OGGETTO: Ditta **Rossikoll S.r.l.** Via Aterno n° 160-162 Zona Industriale di San Giovanni Teatino (CH). Richiesta revisione autorizzazione regionale n° DR4/59 del 6/4/2010. **Revisione** autorizzazione regionale n° DR4/59 del 6/aprile 2010. **Conferenza dei Servizi del 30/6/2016.**

Richiesta di autorizzazione unica regionale ai sensi dell'art. 208 del D.Lgs. n° 152/06 e s.m.i., all'esercizio di un impianto di recupero rifiuti non pericolosi. **Revisione** autorizzazione regionale n° DR4/59 del 6/aprile 2010.

PARERE TECNICO DI COMPETENZA

PARERE TECNICO

Foto 3

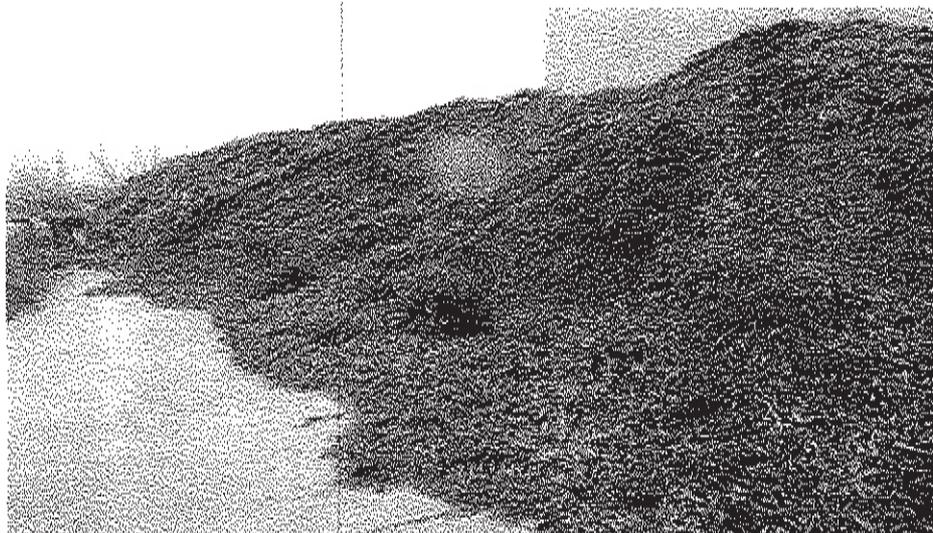
l'area di stoccaggio rifiuti legno triturato (cippato), è stato constatato che la conformazione impiantistica rappresentata nella planimetria generale (Planimetria impianto destinazione aree allegato 19, tavola 2, revisione 0 del 24/07/2015, scala 1:500, a firma del tecnico Ing. Maurizio Cavaliere), facente parte integrale dell'autorizzazione rilasciata a favore della ditta in oggetto, è corrispondente con quanto rilevato in sede di sopralluogo (foto 1,2 e 3).

Inoltre, il controllo effettuato presso **le suddette aree** (risultate pavimentate con massetto in cls), destinate rispettivamente allo stoccaggio rifiuti (area retrostante il capannone industriale), allo stoccaggio del cippato (area laterale al capannone industriale) delle varie tipologie di rifiuto di legno, ha permesso di stabilire che la loro dislocazione **era rispondente con quanto riportato in planimetria generale** alla determinazione sopra richiamata.

Foto 9 – area a verde parte retrostante il capannone aziendale

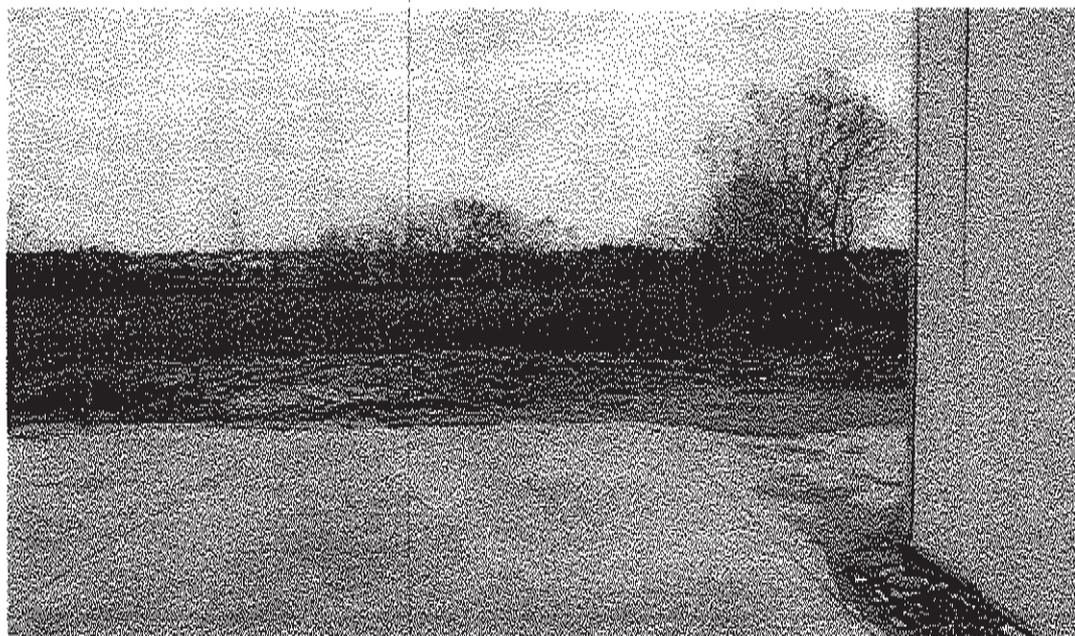
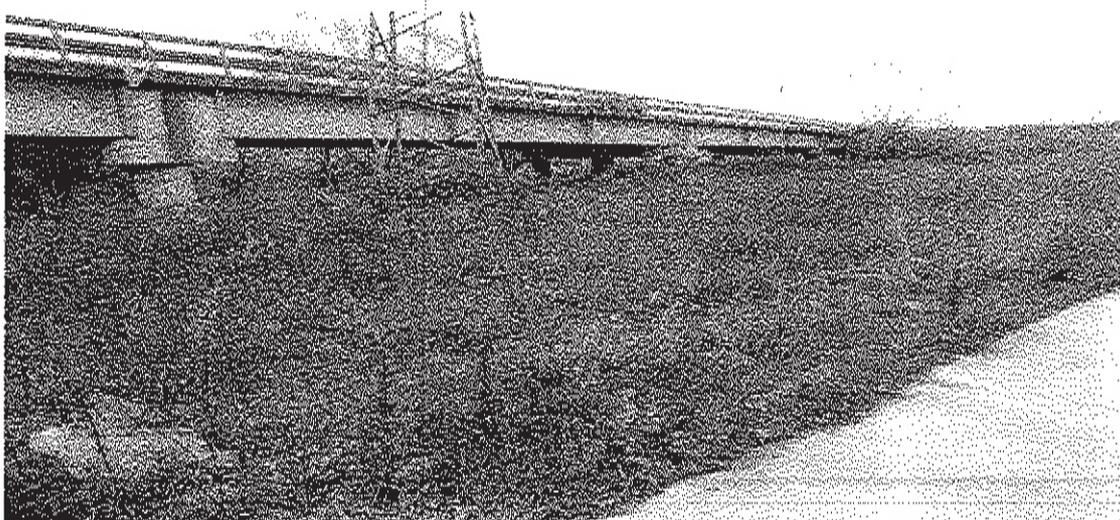
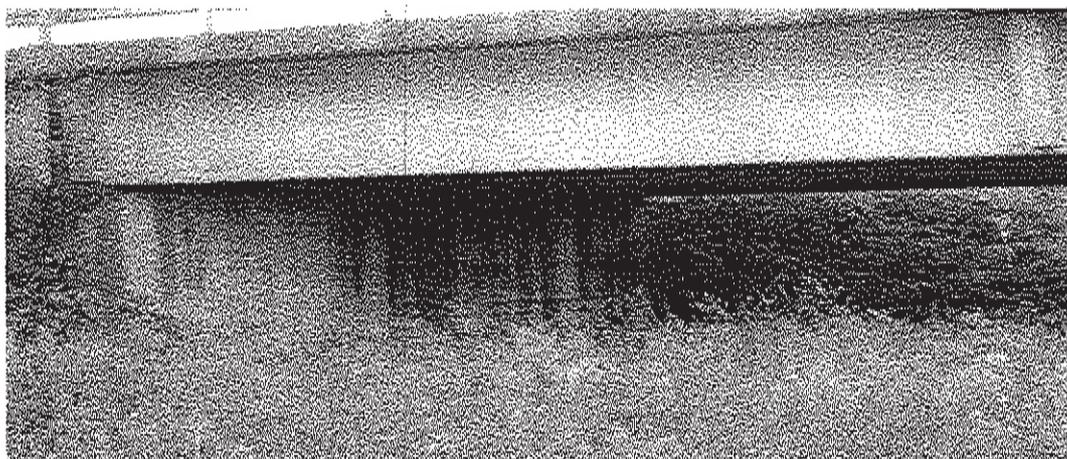
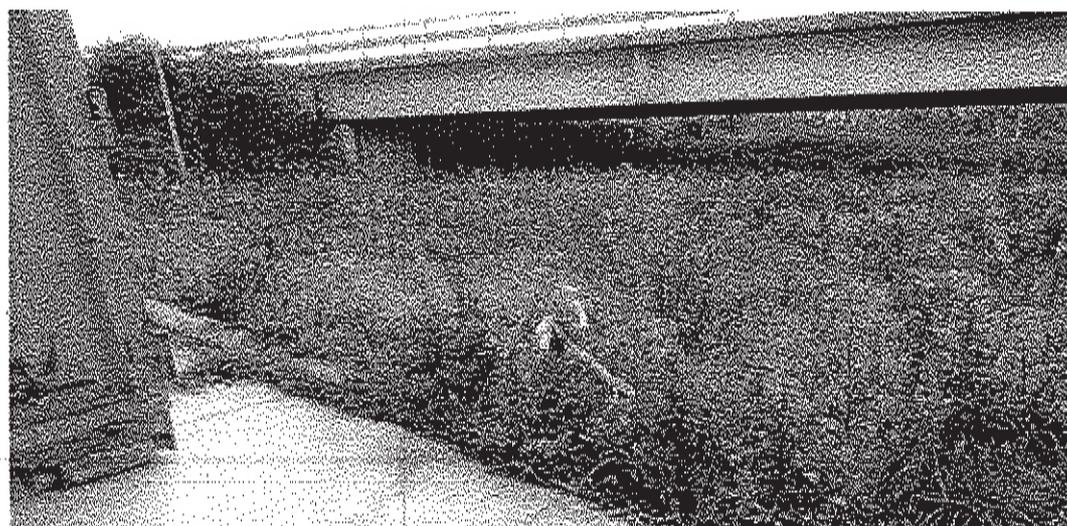
In merito alle criticità evidenziate dal personale del Nucleo Operativo della Guardia di Finanza – sezione Aerea di Pescara, relativamente ai **rifiuti non pericolosi stoccati in aree non autorizzate** della ditta in oggetto (**punto 2** della presente relazione), ed in particolare **nell'area destinata a verde** (parco naturalistico fluviale, in una zona sottoposta a vincolo paesaggistico e ad una distanza inferiore a 150 metri dal Fiume Pescara, in zona a rischio idraulico ricadente nella marcatura del piano esondazione e PSDA dello stesso corso d'acqua, nonché ai **rifiuti pericolosi stoccati in aree non autorizzate** della ditta in oggetto e di proprietà dell'ente gestore ANAS, situato al di sotto del viadotto che collega San Giovanni Teatino a Santa Teresa di Spoltore, si è potuto constatare che su dette aree **i rifiuti sono stati rimossi** dalla ditta Rossikoll s.r.l. (**foto dal 9 al 15**).

Foto 16

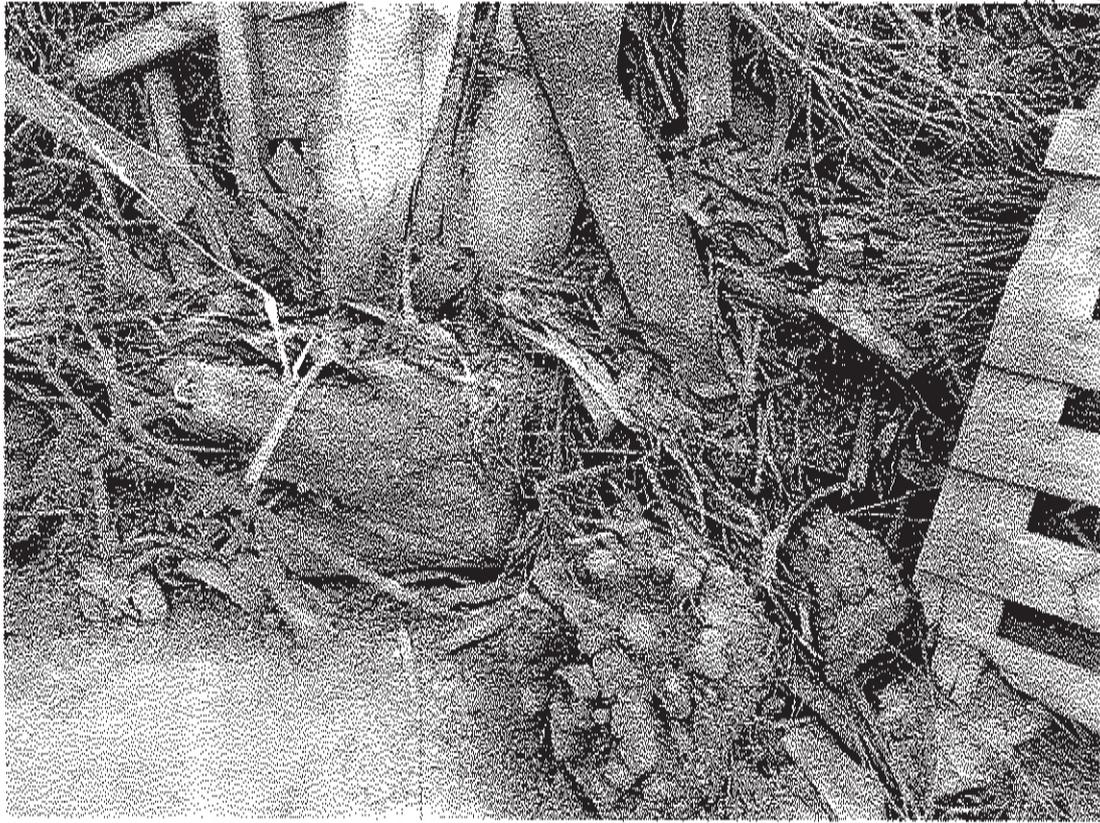
Relativamente alle informazioni relative l'esatta **qualità e quantità dei rifiuti ingressati illecitamente e sottoposti a sequestro**, stoccati nella parte retrostante il capannone industriale sul piazzale aziendale autorizzata della ditta in oggetto, a seguito di indagine visiva del cumulo, questo Distretto ritiene che i suddetti, possono essere riconducibili a rifiuti a matrice legnosa di varie tipologie tra loro miscelate (**foto 16, 17, 18 e 19**), nonché rifiuto legnoso triturato (cippato **foto 20**).
